Stellungnahme

zum Netzentwicklungsplan Strom 2014,
erster Entwurf der Übertragungsnetzbetreiber vom 16. April 2014

Die Übertragungsnetzbetreiber haben gemäß § 12b EnWG am 16. April 2014 den ersten Entwurf eines „Netzentwicklungsplan Strom 2014“ zur öffentlichen Konsultation gestellt¹. Zu dem Entwurf nimmt die Deutsche Umwelthilfe e.V. (DUH) wie folgt Stellung:

Abbildung 1: Entwicklung der CO₂-Emissionen laut NEP 2014, Daten: NEP 2014 (1. Entwurf), eigene Berechnungen; Grafik: DUH.

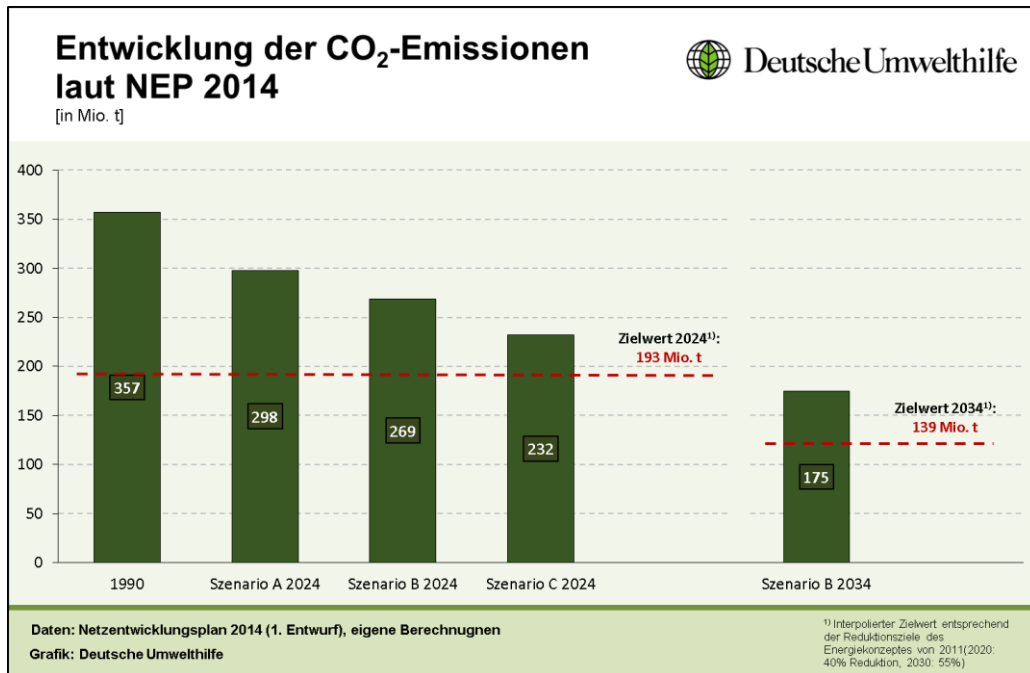
Nach Ansicht der DUH ist eine Berücksichtigung der klimapolitischen Zielsetzungen für den weiteren Netzausbau jedoch zwingend erforderlich. Eine Netzplanung, die sich nicht an den klimapolitischen Zielen der Bundesregierung orientiert, erscheint überholt und nicht sachgemäß. Dies zeigt sich einerseits in der öffentlichen Debatte um die generelle Notwendigkeit des Netzausbaus als auch in der Diskussion um einzelne Trassenprojekte (siehe beispielsweise Süd-Ost Gleichstrompassage/Korridor D). Andererseits führt eine Netzplanung, die sich nicht an den klimapolitischen Zielsetzungen der Bundesregierung orientiert, möglicherweise zu einer Überdimensionierung des Stromnetzes, da eine klimabedingt notwendige Reduktion großer Erzeugungskapazitäten (insbesondere alte Braun- und Steinkohlekraftwerke) nicht berücksichtigt wird. Diese Effekte müssen in einer Sensitivitätsrechnung überprüft werden.

Abbildung 2: Installierte Kraftwerksleistung nach NEP 2014, Daten: NEP 2014 (1. Entwurf); Grafik: DUH.

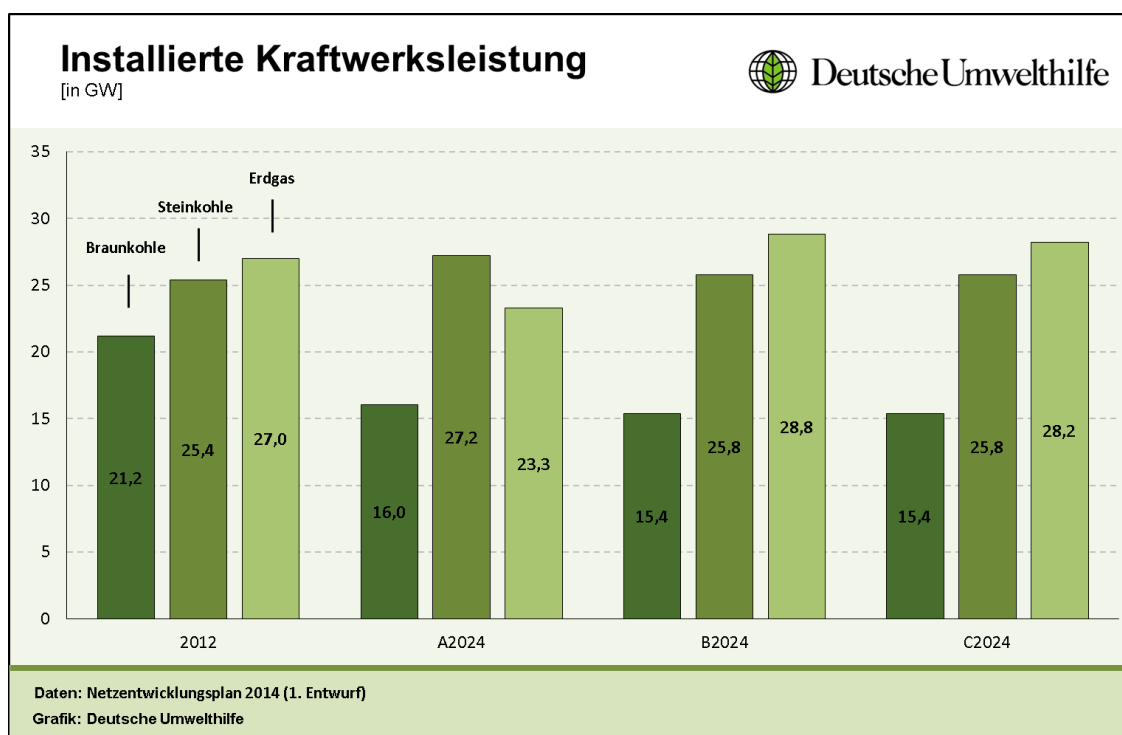
Die ausschließliche Orientierung von Szenariorahmen und Marktmodell am bestehenden, ordnungspolitischen Rahmen hat zur Folge, dass in keinem Szenario die Klimaschutzziele erreicht werden. Auch weiter muss mit einer hohen Stromerzeugung aus Braun- und Steinkohlekraftwerken gerechnet werden. Zwar geht der aktuelle NEP Entwurf von einem Rückgang auf 15 - 16 GW in 2024 bei der Erzeugungsleistung von Braunkohlekraftwerken aus. Der Bestand von Steinkohlekraftwerke dürfte sich laut Szenariorahmen jedoch kaum verändern und mit 25 – 27 GW verhältnismäßig stabil bleiben.

Abbildung 3: Prognostizierte Volllaststunden nach NEP 2014, Daten: BDEW, NEP 2014 (1. Entwurf); Grafik: DUH.

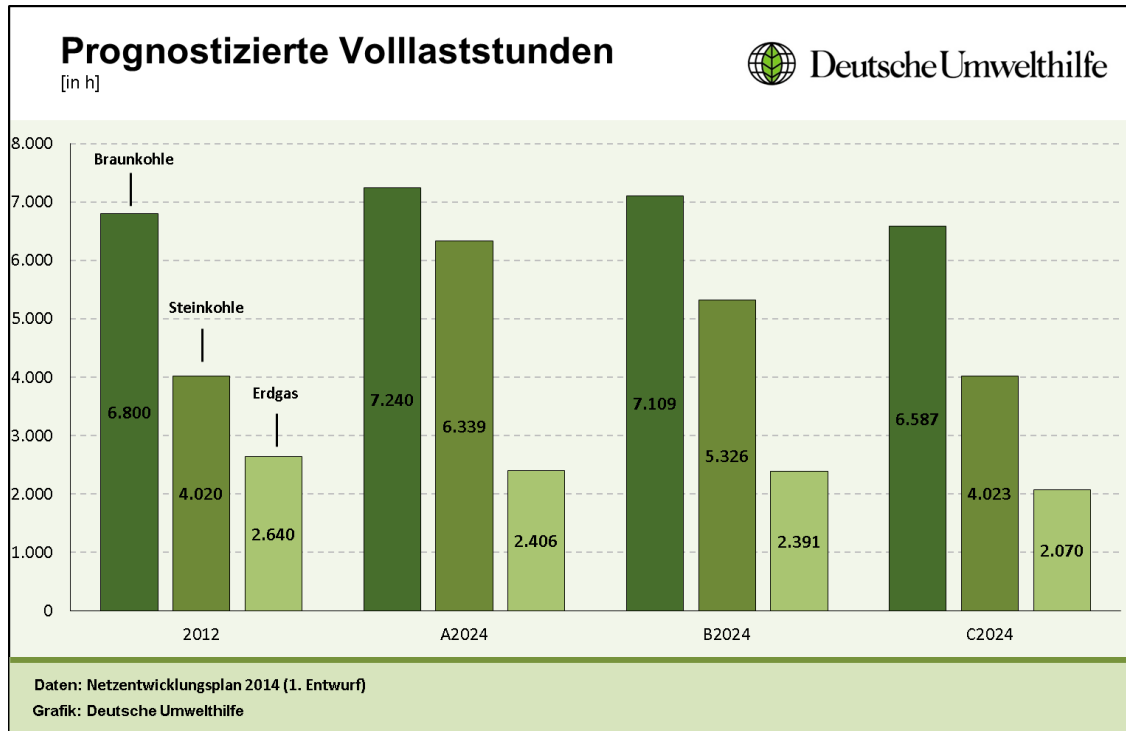
Trotz der nur geringen Änderungen bei der Erzeugungsleistung bleibt die Auslastungen der einzelnen Kohlekraftwerke konstant oder steigt sogar deutlich an. Die Auslastung der Braunkohlekraftwerke mit prognostizierten Volllaststunden zwischen 6.480 (C 2024) und 7.240 (A 2024) dürfte sich bei einem heutigen Niveau von rund 6.800 Volllaststunde (2012) nur leicht ändern. Steinkohlekraftwerke dagegen liegen mit Auslastungen von 4.020 bis 6.340 Volllaststunden mindestens auf dem heutigen Niveau (2012: 4020) oder aber sogar deutlich darüber.
